Gutachten zur Tagebauplanung Hambach

Vorstellung der Ergebnisse beim BKA
am 13.12.2021 auf Schloss Bedburg

- Dr. M. Denneborg (ahu GmbH)
- Dipl.-Ing. Dipl.-Ing. S. Fuchs, M.Sc. (FUMINCO GmbH)
- Prof. Dr.-Ing. B. Aulbach (ZAI Ingenieure)

Fazit: Analyse Kippenmodell

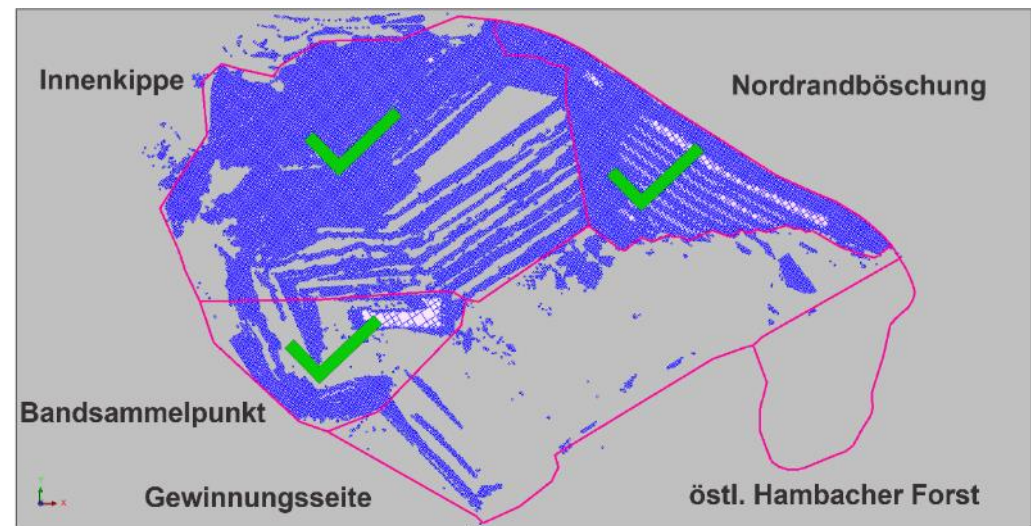
- geringe, erklärbare Abweichungen (ca. 1 %) in 3 von 5 Sektoren des Kippenmodells
 - nachvollziehbar und plausibel
 - Nordrandböschung
 - Innenkippe
 - Bandsammelpunkt

Tagebau Hambach – Massenbilanz zum Stand 01.01.2021

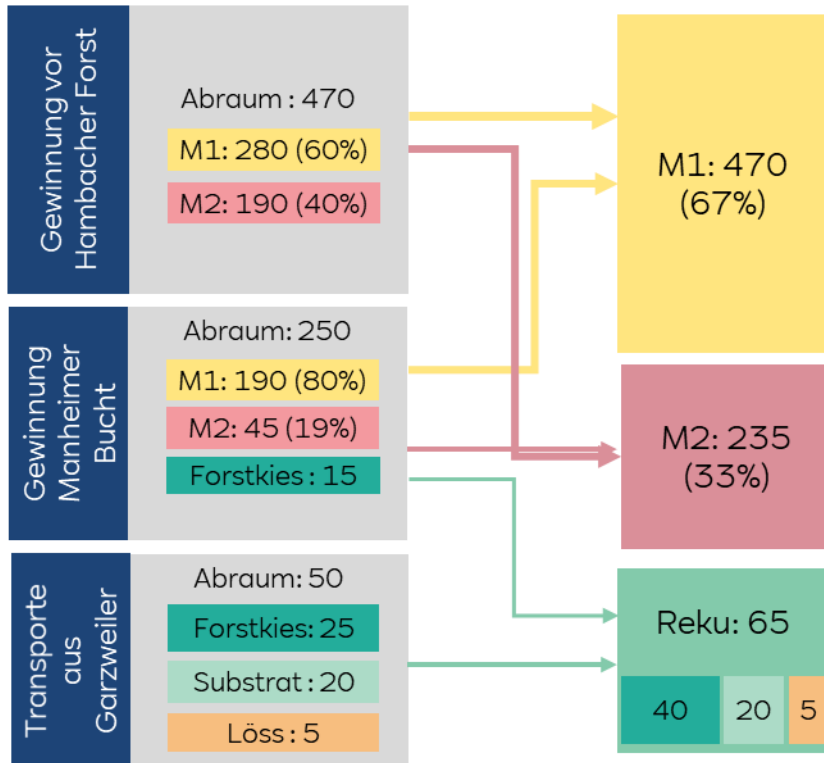
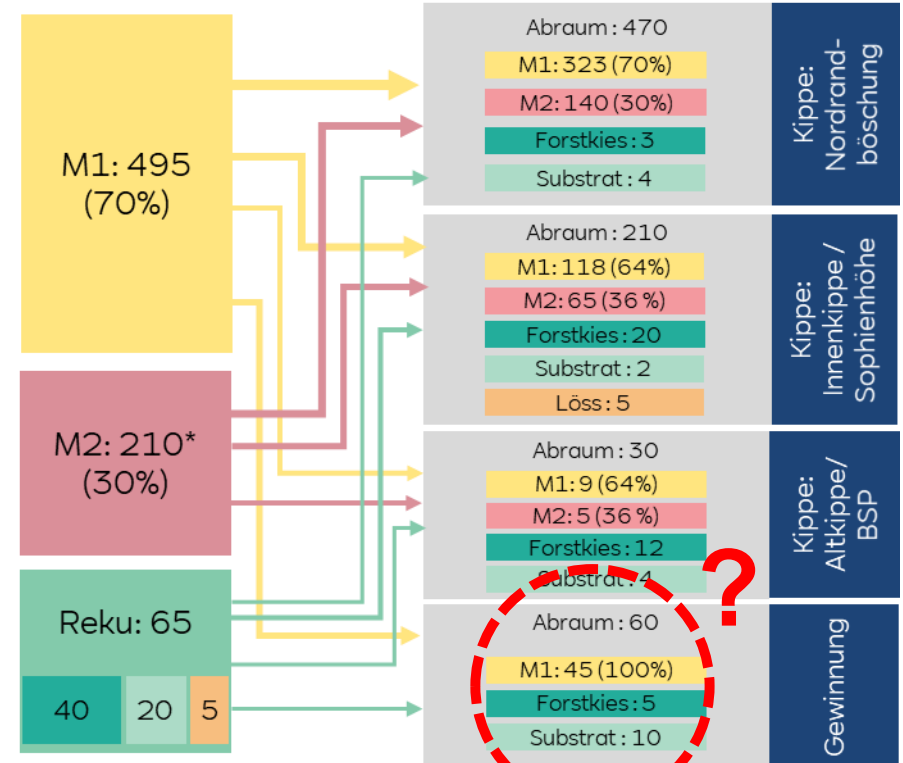
Fazit: Analyse RWE-Gesamtvolumenbilanz (08.11.2021)

RWE-Abbildungen (Stand: 25.11.2021)

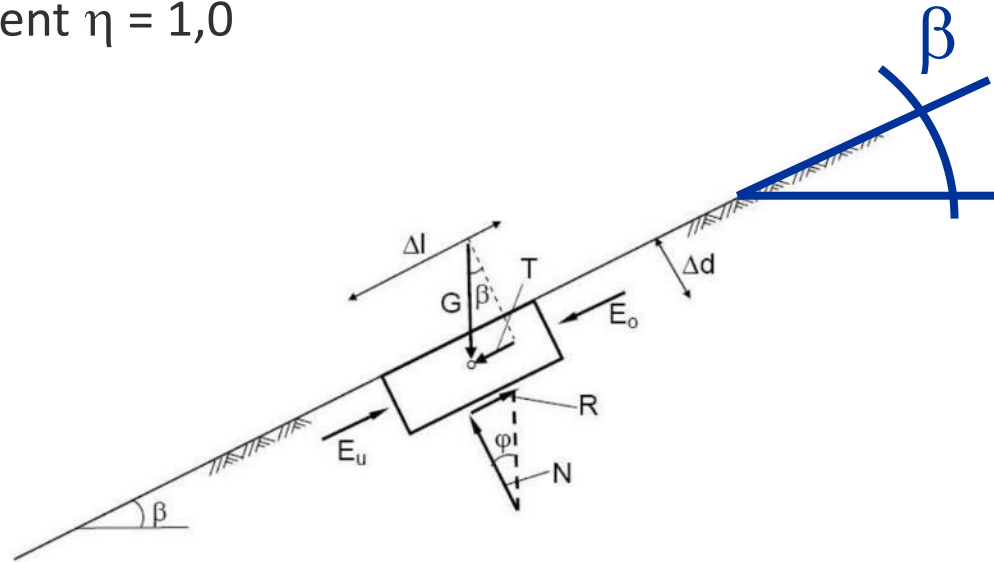
- **aktuell: keine Bewertung des notwendigen Volumens möglich**
 - Datenformat: pdf-Datei (keine 3-D-Daten, keine Volumentabellen)

Böschungssysteme: Änderungsvorhaben RWE

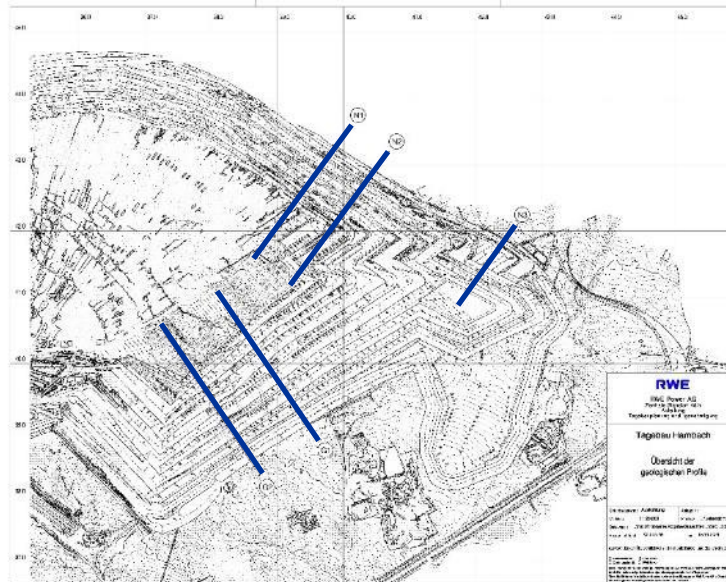
- HA Gew Nord
- HA S111
- Profil N1
- Profil N2
- Profil N3
- Profil G1
- Profil G2

Generalneigung
 $\approx 1:5$ ✓

A2 Fazit: Rückbau Innenkippe ?

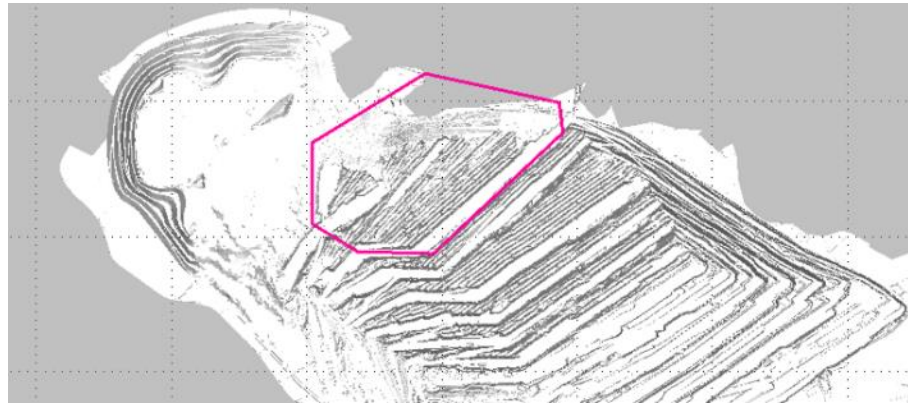
- Technisch mit Großgeräten nicht möglich
- Standsicherheit & Genehmigungsfähigkeit nicht gegeben
- Erheblicher technischer und zeitlicher Aufwand mit „Hilfs“geräten
- Problem: Überschuss an M2-Material bleibt

A5: Verringerte Aufhöhung der Innenkippe

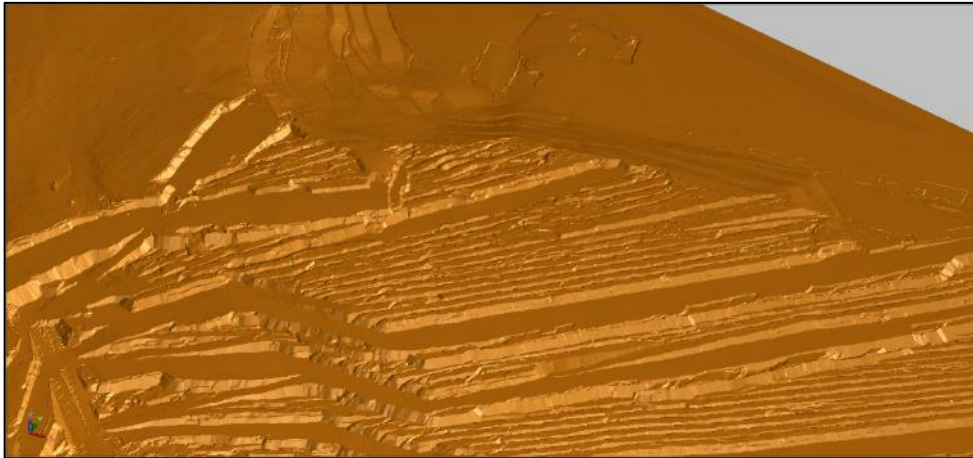
- Ist-Zustand belassen
- eingesparte Massen: ca. 60 Mio. m³
- Naturschutz statt Landwirtschaft

A5: Verringerte Aufhöhung der Innenkippe

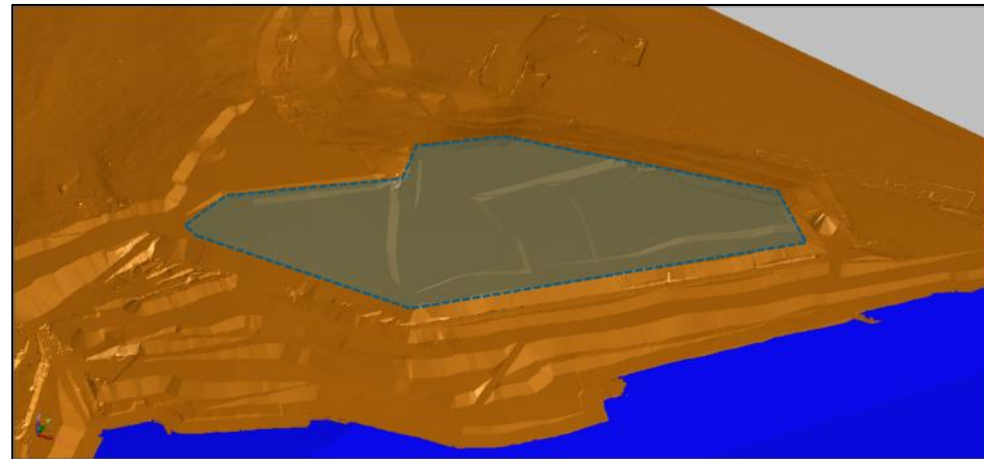
- Verringerte Aufschüttung:
12 m statt bis zu 46 m
- eingesparte Massen: ca. 25 Mio. m³
- Landwirtschaft möglich
